改善箇所説明図

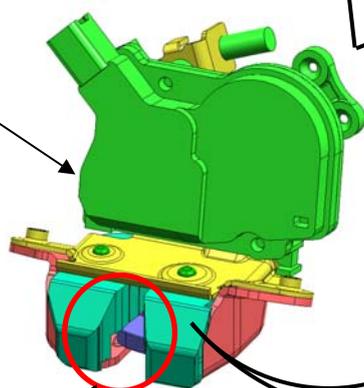
基準不適合発生箇所

バックドアにおいて、バックドアラッチの製造不良により当該ドアラッチの樹脂ボディの寸法が不適切なものがあり、ロック機構が作動しないため、ドアが確実に閉まらない場合がある。そのため、最悪の場合、走行中にドアが開き、積載物が落下するおそれがある。

全車両、バックドアラッチを点検し、樹脂ボディの寸法が不適切なものは、バックドアラッチ一式を良品と交換する。
